M-FO-079 LICENCIA DE INTERVENCIÓN Y OCUPACIÓN DEL ESPACIO PÚBLICO
Versión 7 Acta de mejoramiento 175 de 239 de agosto de 202120 Proceso M-CA-001
DIRECCIÓN DEL TALLER DEL ESPACIO PÚBLICO**PARA USO EXCLUSIVO DE LA SECRETARIA
DISTRITAL DE PLANEACIÓN**

No.	005
Fecha	Abril 23 de 2021

OTORGAR	<input type="checkbox"/>
NEGAR	<input checked="" type="checkbox"/>

OBRA	Solicitud de licencia de intervención del espacio público para la intervención de los andenes localizados frente a los predios con nomenclatura TV 23 94 A 39 y TV 23 94A 17, correspondientes a los CHIPS AAA0199CNT0 y AAA0263DHMR -Clínica Los Nogales-, en la Localidad de Chapinero
DESTINACIÓN	Andén espacio público
URB/BARRIO/DLLO	Urbanización Chico Norte
PLANO URBANÍSTICO	202/4-A
ÁREA A OCUPAR Y/O INTERVENIR (m ²)	368.45 m ²

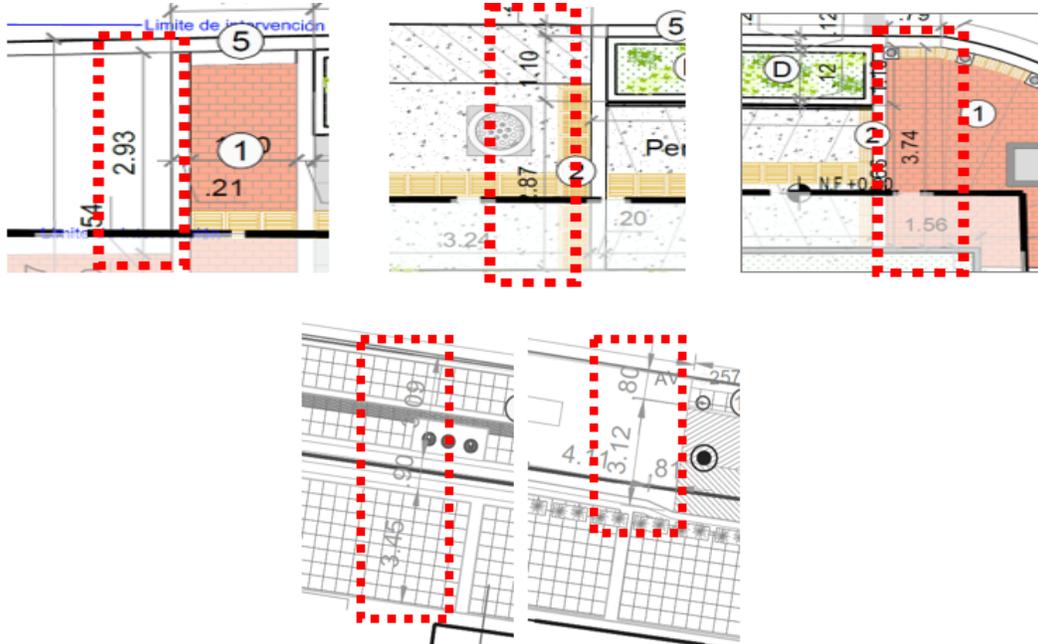
Adicionalmente, se tiene que en las plantas y cortes de los planos 1 de 3, 2 de 3 y 2 de 2, no se puede evidenciar el ancho real del andén sobre la CL 95, correspondiente a espacio público, ya que las medidas registradas abarcan parte de las Áreas Privadas Afectas a Uso Público -APAUP, como se evidencia en las siguientes imágenes:

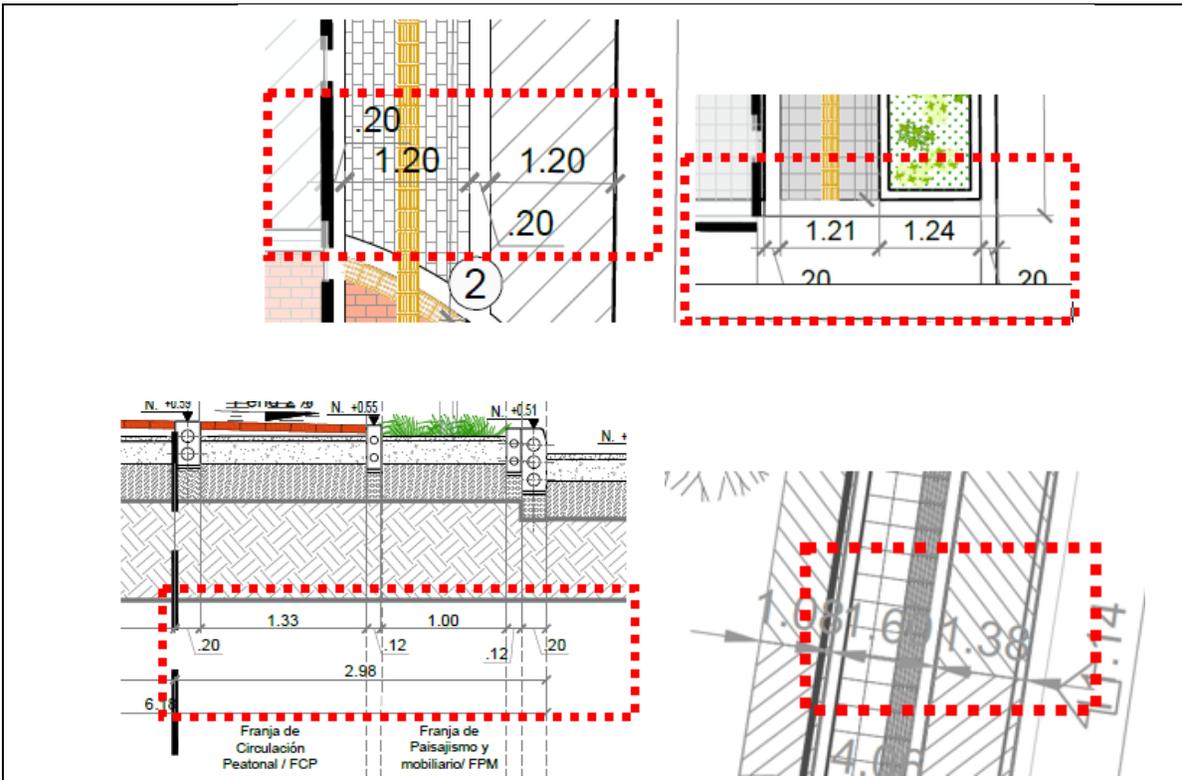
En cuanto a la TV 23, en los planos 1 de 3, 2 de 3 y en el corte B-B del plano 2 de 2, no se puede evidenciar el ancho real del andén correspondiente a espacio público, toda vez que las medidas registradas no son coincidentes, tanto en planta, corte y el estado actual, como se evidencia en las siguientes imágenes:

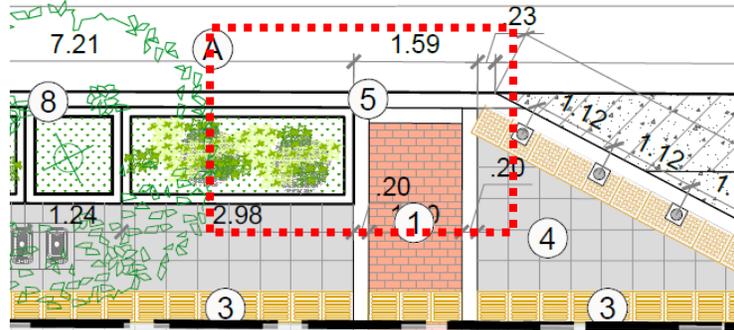
- 5. Observación- Franja de Paisajismo y Mobiliario (FPM):** "Desde el borde de la rampa de acceso vehicular se deben dejar 5.0 metros libre de follaje de árboles para garantizar la visibilidad" (página 66)".

Análisis de Respuesta a la observación: NO SE CORRIGIÓ POR PARTE DEL SOLICITANTE. Con la información planimétrica aportada, no es posible verificar el cumplimiento de este lineamiento dado que no se registra la cota respectiva, como se observa en la siguiente imagen:

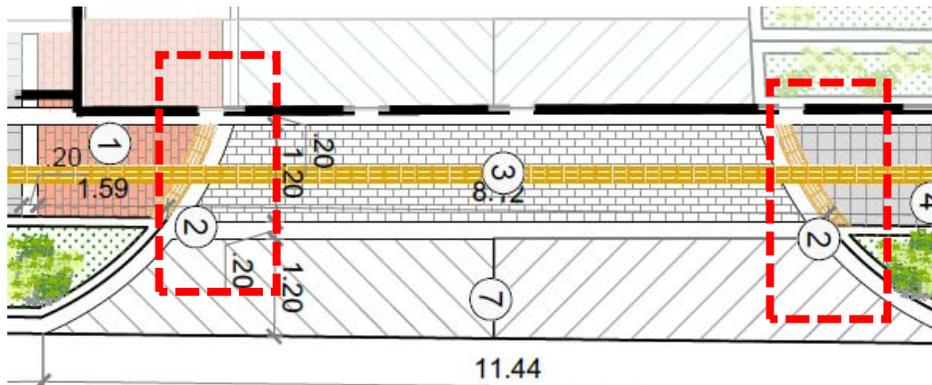
9. Observación- Superficies podotáctiles y demarcaciones: *“Las señales podotáctiles alerta se deben instalar siempre perpendiculares al sentido del itinerario peatonal y en la totalidad del andén para indicar cambios de nivel o dirección sin importar el ancho de la franja de circulación.”*

Análisis de Respuesta a la observación: NO SE CORRIGIÓ POR PARTE DEL SOLICITANTE. Si bien la mayoría de las señales podotáctiles alerta están perpendiculares a las señales podotáctiles guía; en el acceso vehicular de la TV 23 no presenta esta condición como se observa en la siguiente imagen:
